# UTFYLLING VED LYNGENESET

UTREDNING AV LOKAL- OG OMRÅDESTABILITET

29. JUNI 2023

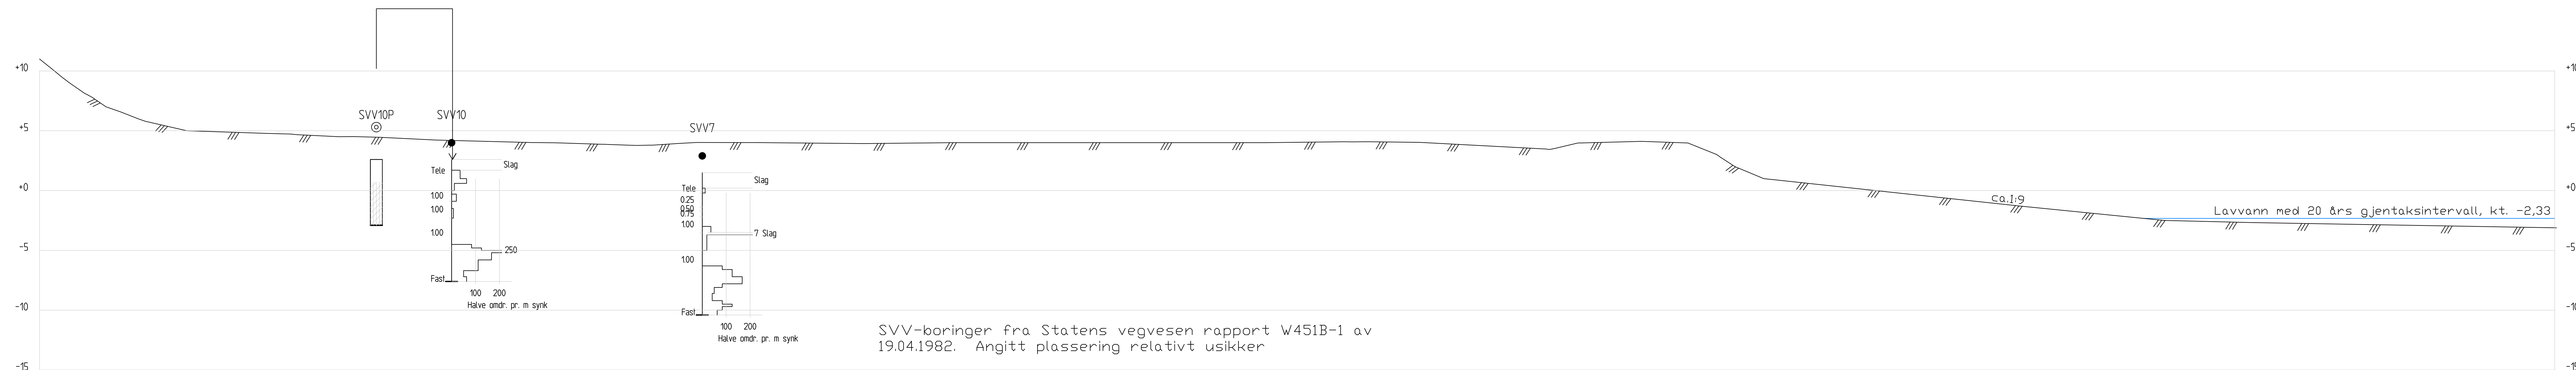
1.4 Områdeskred	Skråningshøyde for marbakkant er opptil 5 meter for profil A-D.  Spørsmål: Nevnte «marbakkant» fremgår ikke av kart/plantegning (tegning G01) eller på noen av terrengprofilene. Det er også uklart hvorfor ikke det kommenteres noe rundt profil E-J. Er ikke terrengkriterier oppfylt eller er det ikke er sprøbrudd der? I sjø er det normalt å støtte seg på ekstern rapport 9/2020 og/eller faktaark 4/2020 og tilhørende NIFS-rapporter for vurdering av løsneområde. Vi kan ikke se at noen av disse kildene er benyttet eller vist til i rapporten. Særlig relevant her ville vært å vise en betraktning av løsneområde iht. avsnitt 3.1.2 i 9/2020, for å vurdere om et skred utløst i nevnte marbakke kan ramme ny fylling eller ikke.  Tiltaksområdet vurderes ikke å ligge i utløpsområde for terreng bak (vest for) E6, på grunn av relativt sterkt stigende terreng og sannsynligvis kort dybde til berg.  <i>Tilsvare Indira:</i> <i>Henviing til ekstern rapport 9/2020 og faktaark 4/2020 medtatt. Det er ingen marbakke i området, kun en relativt jevn helning på mellom 1:9 og 1:22. Medtatt tabell med helninger i sjø, kote fot marbakke og lengde fra marbakke til sjøkant for å vise at alle profiler oppfyller klassifiseringen «langgrunt».</i>	≠	IG

Kontrolllemner	Kommentar	Kategori	Status
	<p><i>Tilbakemelding DMR:</i></p> <p><i>Henvisninger til relevante kilder er inkludert. Avklart at det ikke egentlig er en marbakke i tradisjonell betydning, men at begrepet videre i rapporten benyttes for denne jevne helningen på sjøbunn.</i></p>		OK
<p><b>2 Tiltak</b></p> <p>2.1 Tiltakskategori</p>	<p>Det skal legges ut en fylling i sjø, tiltenkt næring- og industribygg. Geoteknisk rapport fra Indira omhandler lokal- og områdestabilitet, i tillegg til myndighetskrav og føringer for fremtidige bygg på fyllinga.</p> <p>Tiltaksområdet (planområdet) ligger hovedsakelig i sjøen nord for eksisterende fylling (eiendom gnr./bnr. 45/869).</p> <p>Med bakgrunn i nærings- og industribygg er det fastsatt tiltakskategori K4.</p>		OK
<p><b>3 Kritiske skråninger og mulig løsneområde</b></p> <p>3.1 Topografi</p>	<p>Prosjektområdet ligger på nedsiden av eksisterende E6. På oversiden heller terrenget relativt bratt oppover, mens det er begrensede sjødybder i fjorden utenfor. Det vises til figur med utklipp fra sjøkart, og nevnes dybder og helning på sjøbunn. Sjøbunn er ikke kartlagt, men sjøkart stemmer tilstrekkelig godt med dybder fra grunnundersøkelser utført i sjøen.</p>		OK
